Matr. nr. 10 cu	Ejerlav Kajerød	Gadevej nr. Sidevej t. Birkevej	Inderzone Mellemzone Yderzone	B. 8108
Sagen modtaget 6.2.61	Set af		Enfamilieshus

Andragende om byggetilladelse i Birkerød kommune

BYGNINGSATTEST

124 A1 Matr.nr. 10 cu, Kajerød by, Birkerød sogn.
Sidevej til Birkevej.

124 A, 5
VILLA PREBEN JENSEN
HOVEDTEGNING 1:100
14. 1. 1931

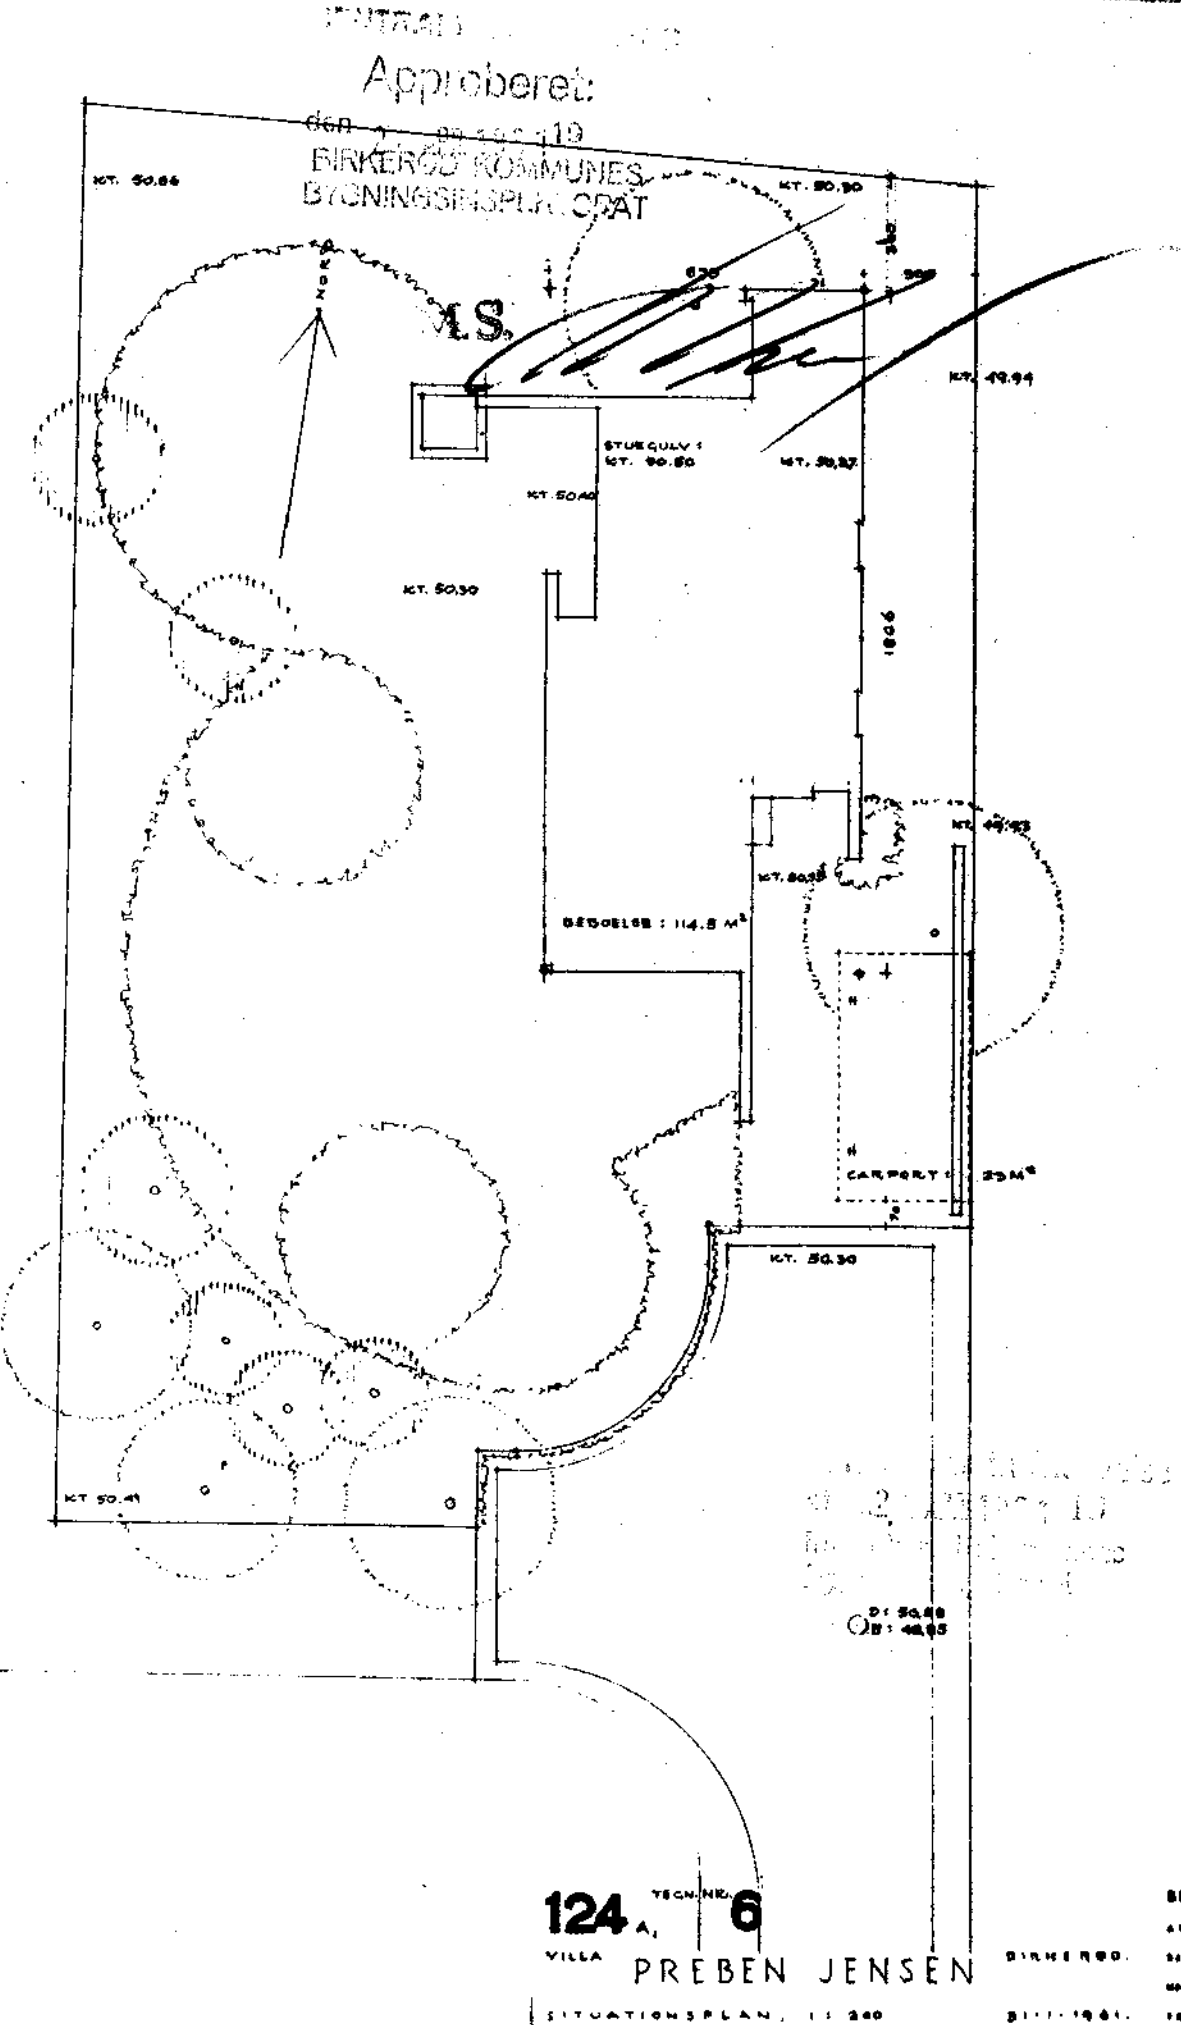
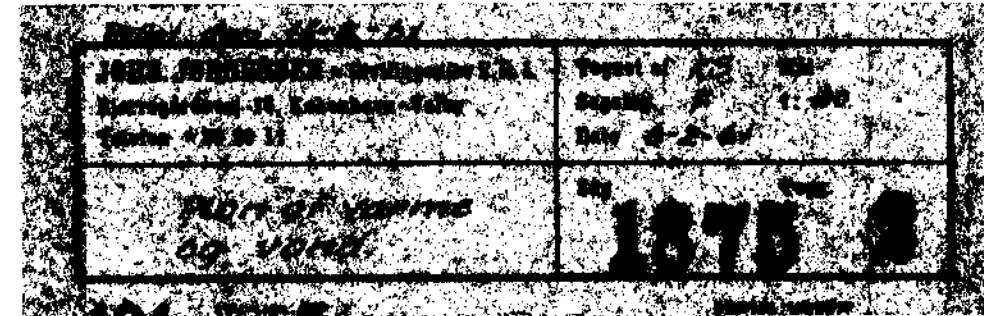
infet at bemærke, naar garageplacering ændres således
som aftalt med arkitekten. Garage 5m fra vejskel.

Endvidere anmoder jeg om tilladelse til at placere carporten som vist 70 cm fra vej under henvisning til at den ligger for enden af en blind vej og at der er regnet med ekstra parkeringsplads paa grunden ved siden af carporten. =
